# Ministero dell'Ambiente e della Sicurezza Energetica

Parere n. 88 del 30 settembre 2024

<b>Progetto:</b>	<p><i>Variante ex Art. 169 Dlgs n. 163/2006</i></p> <p><i>Itinerario Napoli - Bari: raddoppio della tratta Cancello-Benevento II lotto funzionale Frasso Telesino - Vitulano 2° e 3° Sublotto Telese - San Lorenzo - Vitulano CUP: J41H01000080008 Progetto esecutivo di variante: WBS NV25 - Adeguamento Via Francigena del Sud dal km 38+825 al km 40+400 WBS GA18 - Galleria Tuoro S. Antuono - Uscita Di Emergenza pk 29+433 km- Imbocco</i></p> <p><b>ID_VIP 12968</b></p>
<b>Proponente:</b>	<p><i>R.F.I. Rete Ferroviaria Italiana S.p.A.</i></p>

ID\_12968 – Itinerario Napoli - Bari: raddoppio della tratta Cancello-Benevento II lotto funzionale Frasso Telesino - Vitulano 2° e 3° Sublotto Telese - San Lorenzo - Vitulano CUP: J41H01000080008 Progetto esecutivo di variante: WBS NV25 - Adeguamento Via Francigena del Sud dal km 38+825 al km 40+400 WBS GA18 - Galleria Tuoro S. Antuono - Uscita Di Emergenza pk 29+433 km-Imbocco – Variante ex Art. 169 D.Lgs. 163/2006

**Figura 1 – Confronto soluzione di PEV (riga superiore) con soluzione di PD/PE (riga inferiore) – GN08 Sezione e profilo.**

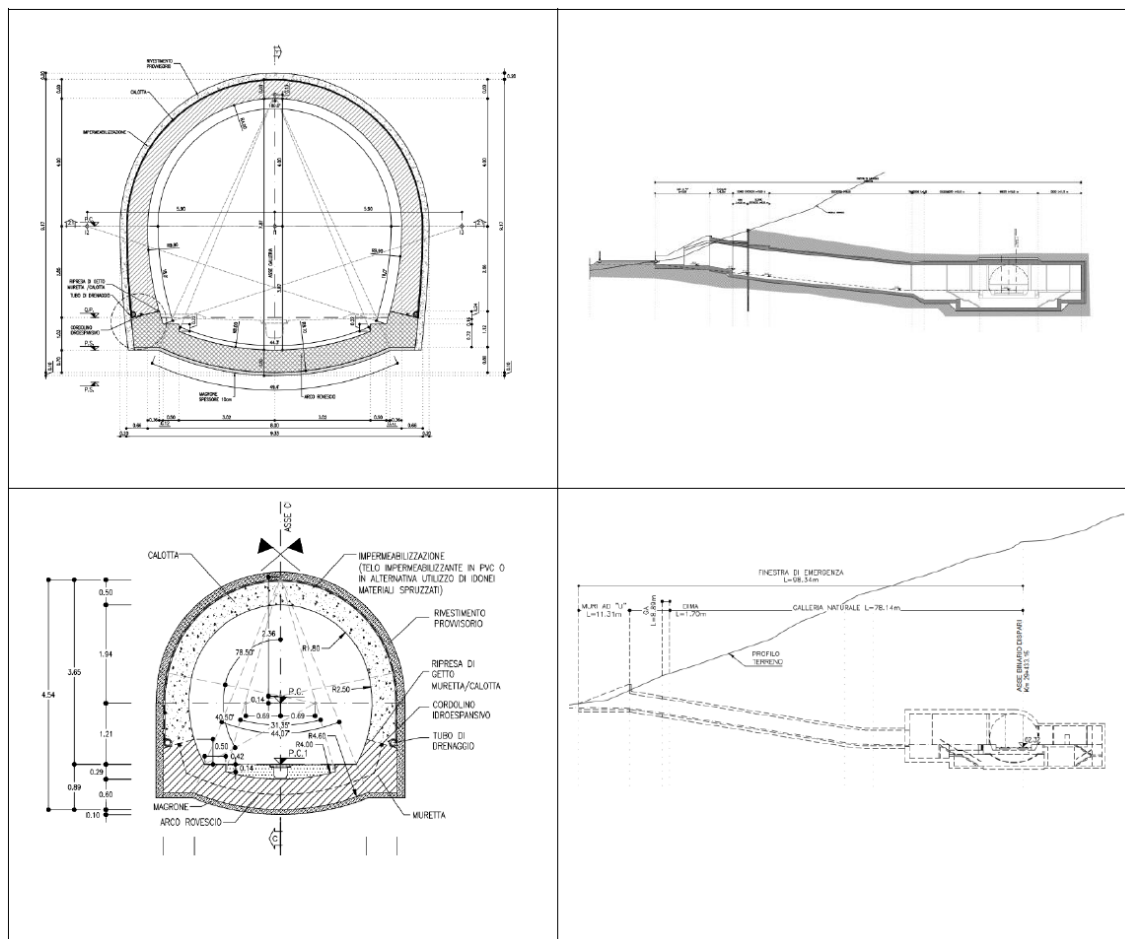
La nuova sezione della galleria GN08 ha una larghezza del piano carrabile pari a 7 m circa e per garantire un'ideale copertura nella sezione di attacco l'imbocco è stato traslato verso monte di circa 5 m.

L'impostazione progettuale è rimasta la stessa del PE, quindi con paratie di micropali tirantate su più livelli, ma con una diversa geometria derivante dal cambio di dimensioni della galleria GN08. Anche le opere definitive della galleria artificiale sono rimaste analoghe, con un primo tratto di artificiale e un secondo tratto di muro a U, ma con una geometria diversa legata alla diversa geometria della sezione della GN08.

**Figura 2 – Confronto soluzione di PEV (riga superiore) con soluzione di PD/PE (riga inferiore) – GN08 Pianta e profilo della zona di innesto.**

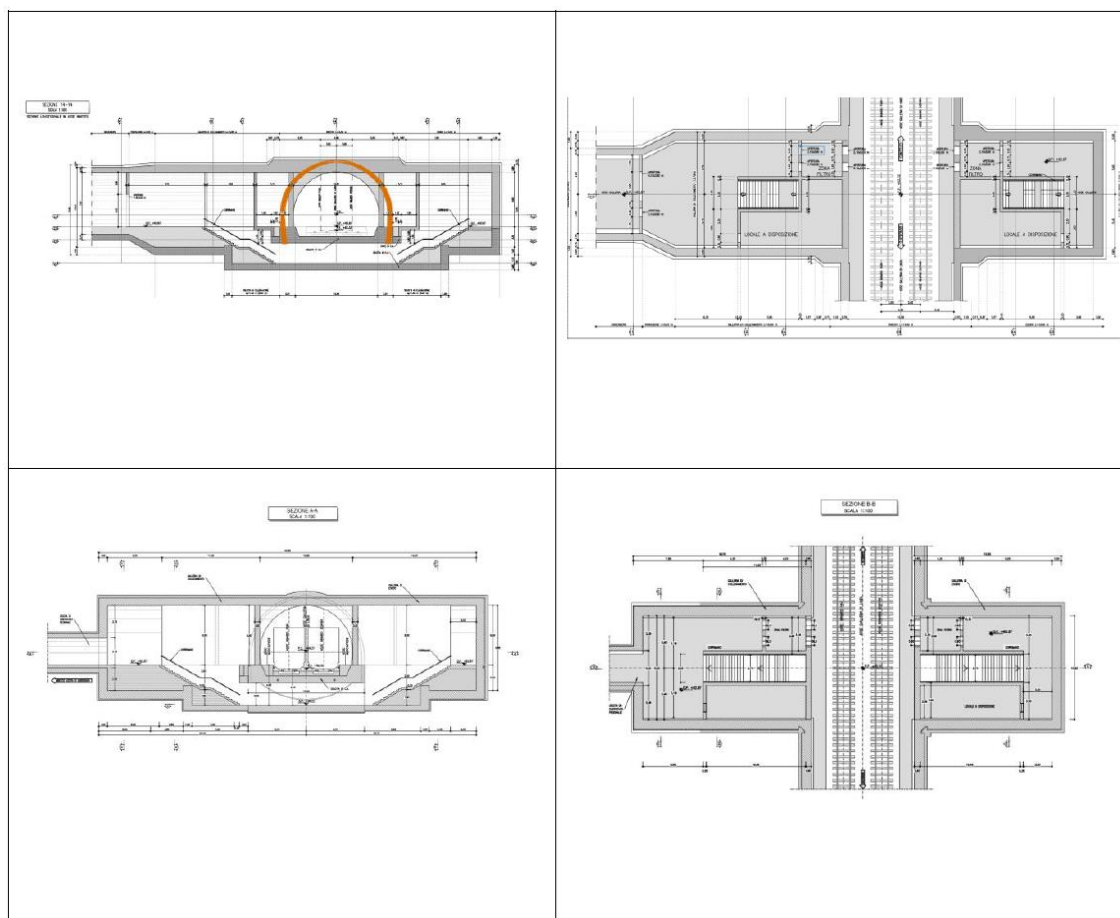
- modifica delle opere di imbocco (GA18) conseguentemente alla nuova configurazione geometrica della galleria GN08;
- modifica della sezione tipo della galleria dell'uscita di emergenza da pedonale a carrabile per consentire il passaggio di tutti i mezzi necessari per poter scavare la GN01 dal fronte intermedio;
- modifica delle opere di collegamento nella zona di innesto (GN08 – GN01) in accordo con le nuove geometrie e la nuova fasistica di intervento.
